Mission régionale d'autorité environnementale
Grand Est

**Avis délibéré sur le projet d'exploitation du parc éolien de Poirier
à Humberville, Orquevaux et Leurville (52)
porté par la société SAS des éoliennes de Poirier**

n°MRAe 2025APGE3

Illustration 3: localisation du projet par rapport aux couloirs de migration identifiés dans le Schéma Régional de Cohérence Écologique de Champagne Ardenne

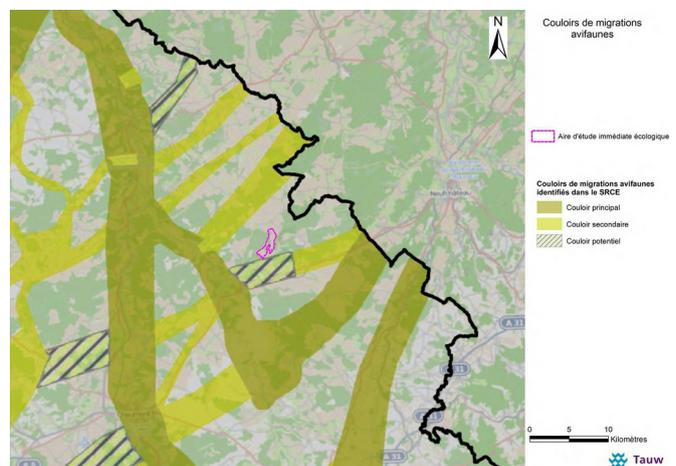
Selon le dossier, la ZIP n'est pas située dans un couloir de migration mais :

- l'Ae rappelle que les couloirs mentionnés dans le Schéma régional éolien de 2012 (SRE) et pris en référence par le pétitionnaire n'ont pas été actualisés par des données récentes et en tenant compte des modifications potentielles générées par la construction et la mise en exploitation de plusieurs parcs éoliens à proximité du site ;
- la ZIP est à la confluence entre le couloir européen « axe Europe du Nord/France » et les axes de forte probabilité de passage « nord est/sud-ouest passant par le nord du Massif central », « nord est/sud-ouest passant par le sud du Massif central » et moyenne probabilité de passage « cours de la Loire jusqu'à Orléans rejoignant ensuite la Seine » et « nord est/sud-ouest passant par le centre du Massif central ».

L'Ae recommande au pétitionnaire de reprendre sa caractérisation de l'état initial de l'environnement sur la base de données plus récentes et tenant compte des investigations de terrain réalisées pour les parcs proches ainsi que de leurs suivis environnementaux (Cf l'encadré « remarques liminaires » en début d'avis).

Illustration 5: Localisation des éoliennes et des périmètres de protection des captages AEP

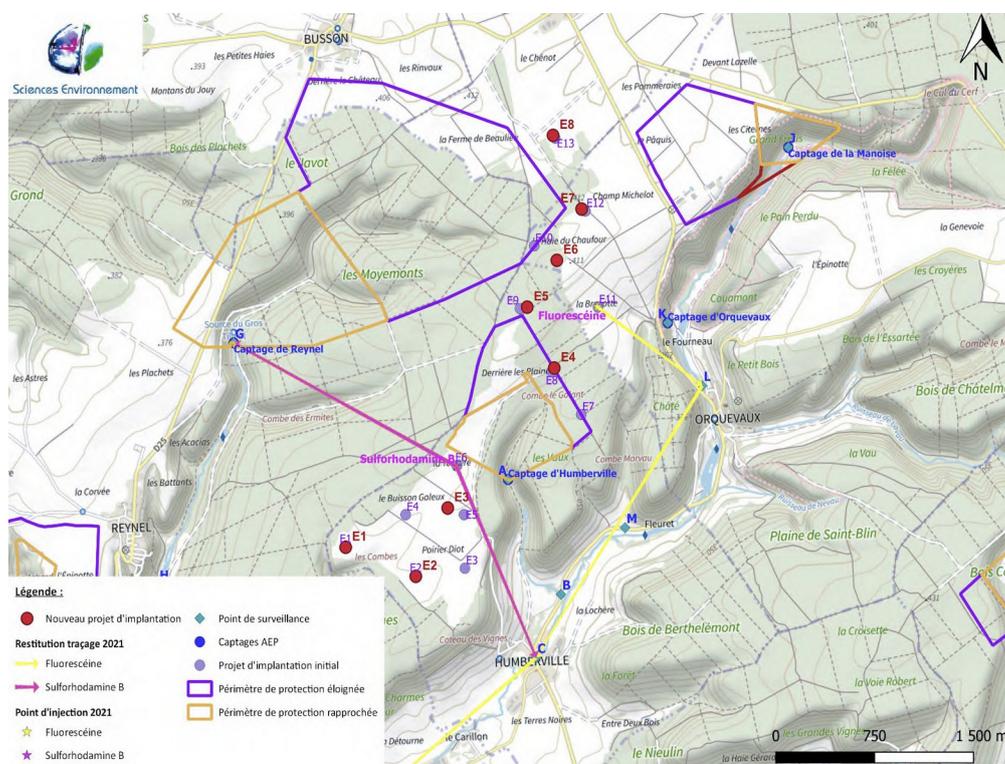
Sur la base des arrêtés préfectoraux instituant les périmètres de protection et datant de 1985, 2005 et 2015, le pétitionnaire conclut à l'absence d'interdiction de pose et exploitation d'éoliennes dans les périmètres de protection.

- les périmètres de protection sont établis pour prévenir les pollutions accidentelles de l'eau captée pour la consommation humaine et ne considèrent pas les risques de pollution chronique résultant de la modification des usages des sols au droit de la zone d'alimentation en eau du captage ;

- le projet implique le défrichement de plus de 30 000 m² dont une partie en périmètres de protection de captages, affaiblissant la protection naturelle des eaux souterraines apportée par le milieu forestier ; ces défrichements sont susceptibles de modifier les conditions d'infiltration des eaux de pluie vers les nappes phréatiques et les phénomènes d'une part de transpiration et évapotranspiration des plantes et d'autre part d'évaporation des sols, affectant de ce fait la qualité et la quantité d'eau réalimentant les nappes ;

- des études par traçage ont établi un lien hydraulique entre les eaux s'infiltrant dans la Zone d'Implantation Potentielle (ZIP) et les captages d'eau potable. Si l'étude conclut à un impact faible sur la ressource en eau, celle-ci n'est établie qu'en situation de pollution accidentelle survenant dans la ZIP : elle ne porte pas sur les impacts du défrichement sur l'évolution de la qualité physico-chimique et bactériologique et l'évolution quantitative de la recharge du fait des défrichements à long terme.
